直轄高知海岸 地震対策検討委員会

(令和7年度第1回委員会の意見と対応)

令和8年1月16日

四国地方整備局 高知河川国道事務所

液状化パラメータの再設定(レーレー減衰)

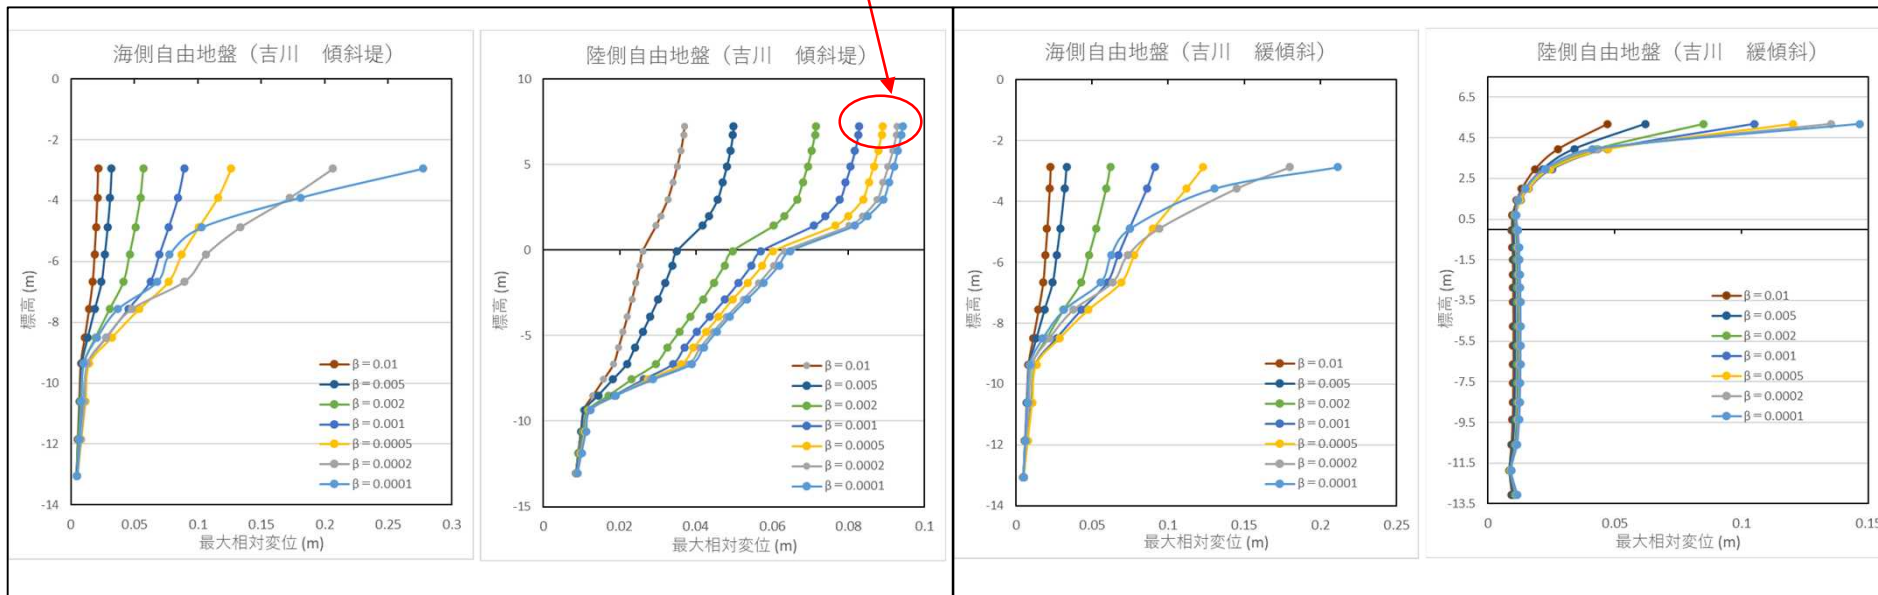
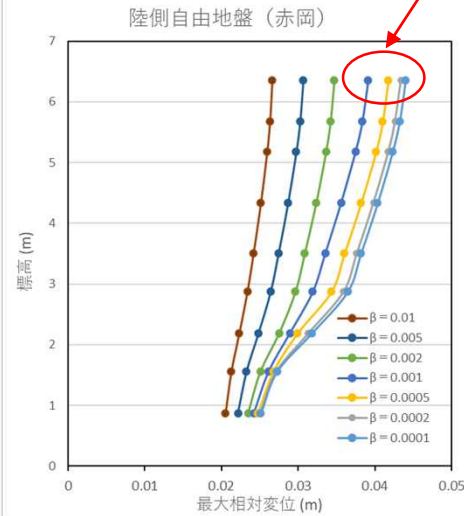
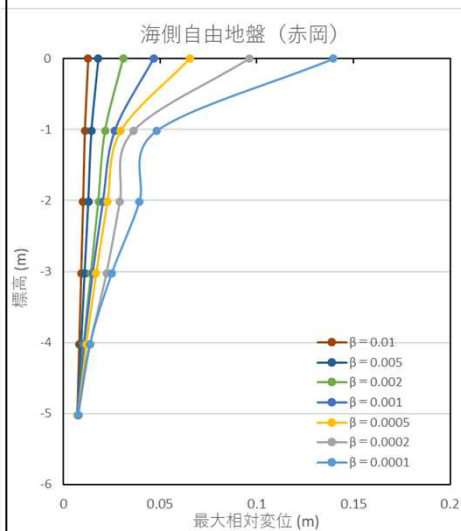
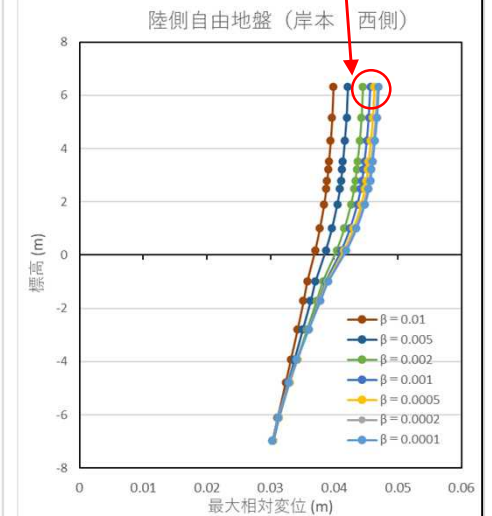
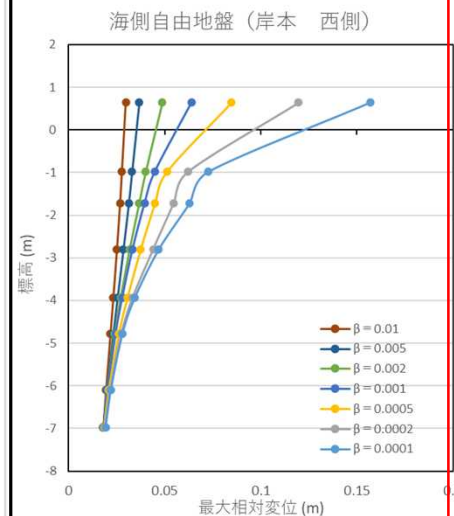
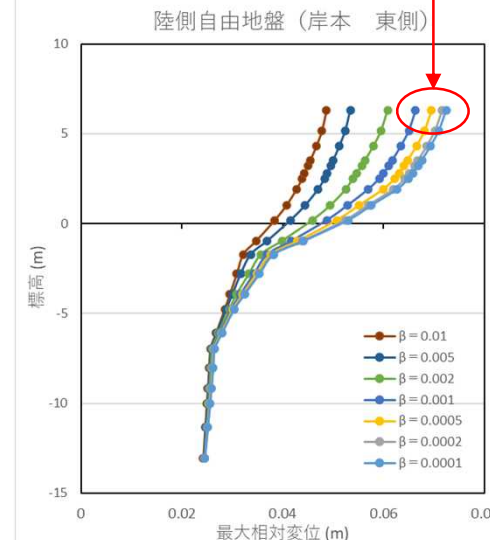
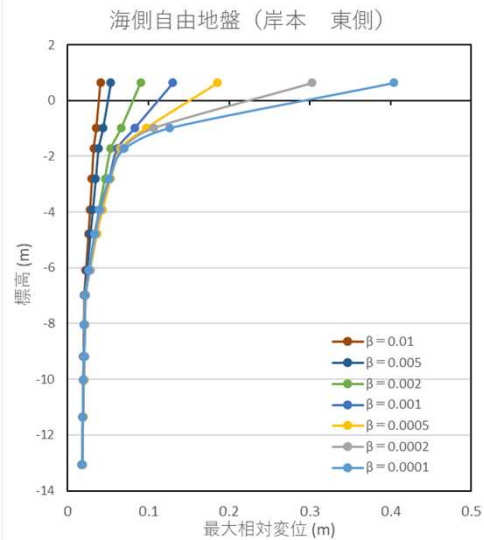
番号	主な意見	対応（案）	参照
①	地震応答解析時の加速度時刻歴に大きく変動する箇所が見られ、解析の安定性への影響が懸念されるため、変形量にも影響を及ぼすレーレー減衰設定の慎重な確認が必要と考える。	レーレー減衰の設定について、複数の設定方法で算定を行い、考察を加えたうえで、再設定を実施した。	資料-1
②	南国工区との比較によると香南工区は地盤強度がやや良好である一方、岸本海岸においては、地震動ピークで大変形を確認したことから、液状化強度比や地盤構成の違い、地震動特性の違いが挙動に影響することを整理する。	岸本海岸において、地震動のピーク付近での挙動に影響がある液状化パラメータについて、試験結果を確認し、地震動ピーク付近での挙動が安定するように再設定を行った。	資料-1
③	景観や意匠設計については、まちづくりと連携し、別途協議の場を設ける可能性があること、工法選定の基本方針として津波対策機能（粘り強い化・連続性確保）や既存施設との調整による弱部解消が重要である。	<p>景観及び意匠設計については、選定した工法毎に過去に実施した高知海岸景観検討委員会の配慮事項を考慮するとともに香南市津波防災まちづくり協議会と協議して進める。</p> <p>津波対策機能の連続性の確保については、隣接する他の管理者と情報共有し対策に遅延が生じないよう対応する。</p>	資料-2（景観・意匠設計）

- ②の方法でレーレー減衰のパラメータ β を設定した結果、地盤応答に影響を与えなくなる臨界点は、①で算定した $\beta=0.001$ 付近である。
- 以上より、 $\beta=0.001$ が妥当と判断した。

$\beta=0.001$ 付近で地盤応答が減少しており妥当と判断
